COMMISSION ROYALE DES MONUMENTS ET DES SITES
KONINKLIJKE COMMISSIE VOOR MONUMENTEN EN LANDSCHAPPEN

N/Réf. : **BSA20003_714_SUIVI** **BERCHEM SAINT AGATHE. Cité Moderne**
Gest. : **GM** (= Classé comme Ensemble)
V/Réf. : **2268-0029/49/2020-021P** **SUIVI DE CHANTIER : Nouvelle proposition pour la restitution et la**
Corr: **Pierre Bernard** **restauration de châssis pour les chantiers en cours et futurs**
 Demande de BUP – DPC du 22 /09/2023

Avis de la CRMS

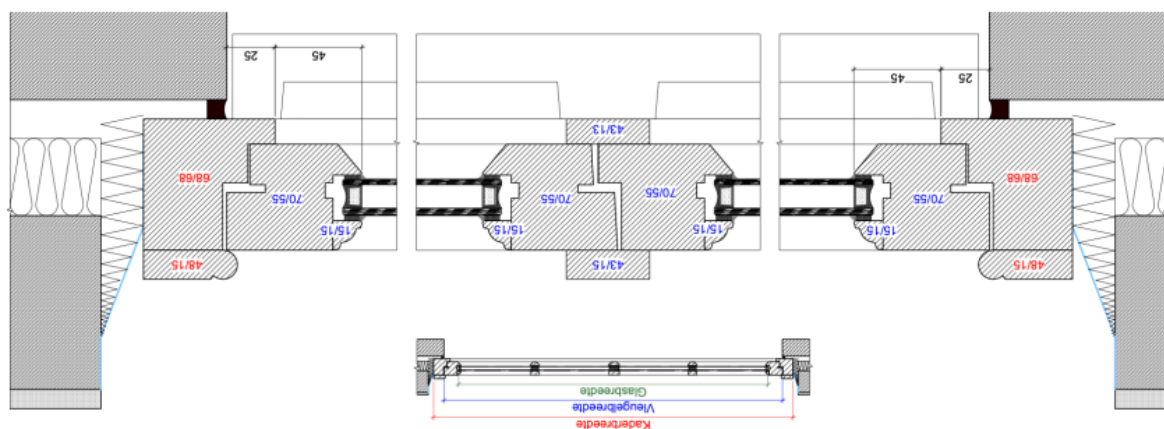
La demande de modification porte sur les détails des nouveaux châssis (pas sur ceux à restaurer – pas de changement à ce sujet) qui seraient d'aspect extérieur identique aux châssis d'origine, mais de fonctionnement plus moderne. Cela comprend :

- l'adaptation des profils ;
- l'utilisation de double vitrage avec couche intermédiaire d'argon, en lieu et place du krypton, en raison de l'envolée du prix du krypton. Il s'agit, avec de l'argon, de vitrage doubles plus classiques et plus épais pour atteindre le U_g ;

- l'utilisation de petits-bois rappiqués et croisillons viennois au niveau des impostes. Si les petits-bois structurels sont techniquement réalisables, ils ne permettraient pas ici d'interpréter les petits-bois anciens de manière convaincante au niveau des dimensions. En effet, pour pouvoir cacher les intercalaires du double vitrage, il faut des battées de 18 mm. Ce qui fait que les petits-bois structurels doivent prendre une largeur de 45 à 50 mm minimum. Alors que les petits-bois anciens des châssis à simple vitrage dépassent rarement les 30 mm. Visuellement, cette différence serait très significative. Il est donc proposé de recourir aux croisillons viennois et aux petits-bois collés. Les croisillons viennois se glissent entre les deux vitrages, au droit des petits-bois. Ils permettent d'empêcher la perception de petits-bois collés ;

- Les vitrages ne seront pas mastiqués mais à parcloses ;
- l'utilisation d'une essence de bois autre que le chêne ou le mélèze, ici le padouk, pour des raisons de cout ;

- l'utilisation d'une couche d'imprégnation adaptée au support en type de bois ;

- L'approbation préalable du *mock up* devra confirmer que l'entreprise démontre sa capacité à produire des châssis d'aspect identique aux existants, tant en ce qui concerne les largeurs vues, que les profils et les saillies ;

- L'essence proposée, le padouk, est un bois gras nécessitant un traitement particulier avant mise en peinture. Les bois proposés dans les demandes de permis, du mélèze ou du chêne, offrent de meilleures garanties quant à la tenue de la peinture (et aussi pour des remises en peinture d'entretien à faire dans le futur). Ainsi, il est demandé de respecter les essences proposées dans la demande de permis ;

- Les châssis oscillo-battants seront privilégiés sur les façades non visibles depuis l'espace public ;
- Les intercalaires seront noirs ou blancs (et non argenté) – le mock-up devra permettre de retenir la meilleure solution ;
